**Avis de la Mission Régionale d'Autorité environnementale
de Bourgogne-Franche-Comté
sur le projet éolien de La Romaine
au lieu-dit « Bois de Talmay »
sur la commune de La Romaine (70)**

N° BFC – 2023 – 4008

Extrait de la cartographie DREAL BFC sur les projets éoliens (octobre 2023)

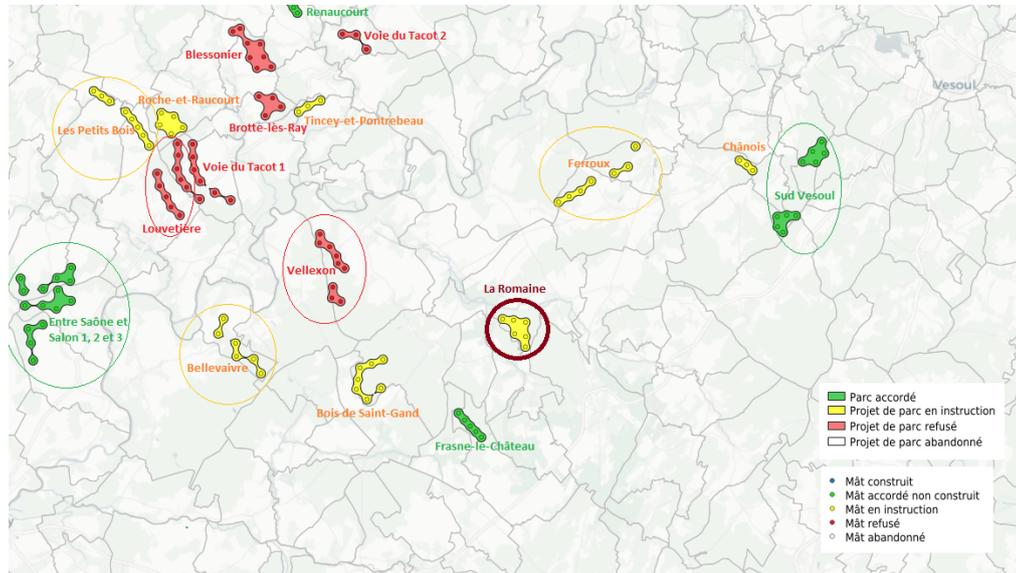
Pour l'analyse des effets cumulés, l'étude d'impact considère les autres projets éoliens connus dans l'aire d'étude éloignée⁹. Il s'agit de trois parcs autorisés mais non en fonctionnement (Sud Vesoul, 10 mâts, à 11,9 km ; Renaucourt, 4 mâts, 16,4 km ; et Entre Saône et Salon, 15 mâts, 19,1 km) et de quatre parcs en cours d'instruction (Frasne-le-Château, 5 mâts, 4,2 km ; Ferroux, 7 mâts, 5,5 km ; Mont-Saint-Léger ou « Voie du Tacot 2 », 3 mâts, 13,4 km ; « Voie du Tacot 3 » à Brotte-lès-Ray, 4 mâts, 13,6 km, indiqué par erreur à Vaite dans l'étude d'impact). Il conviendrait de prendre en compte que le projet de Frasne-le-Château est autorisé, que les projets de la Voie du Tacot 2 et 3 ont fait l'objet d'un refus et de considérer les autres projets éoliens de ce territoire, à savoir ceux en cours d'instruction du Bois de Saint-Gand (7 mâts, 5,6 km), du Chânois (3 mâts, 11,9 km, avec avis de la MRAe de janvier 2023), de Bellevaivre (6 mâts, 11 km), de Tincey-et-Pontrebeau (3 mâts, 12,6 km), voire ceux en limite d'aire d'étude des Petits Bois (8 mâts, 17,5 km, avec avis de la MRAe de mars 2023) et de Roche-et-Raucourt (5 mâts, 16,4 km). Les projets éoliens refusés, mais non purgés de tout recours, mériteraient également d'être considérés : Vellaxon (9 mâts, 7,3 km), Louvetière (11 mâts, 14,4 km), Voie du Tacot 1 (6 mâts, 13,1 km) et Blessonier (8 mâts, 15,2 km).

La MRAe recommande de prendre en compte l'ensemble des projets éoliens dans un rayon de 20 km pour l'analyse des effets cumulés.
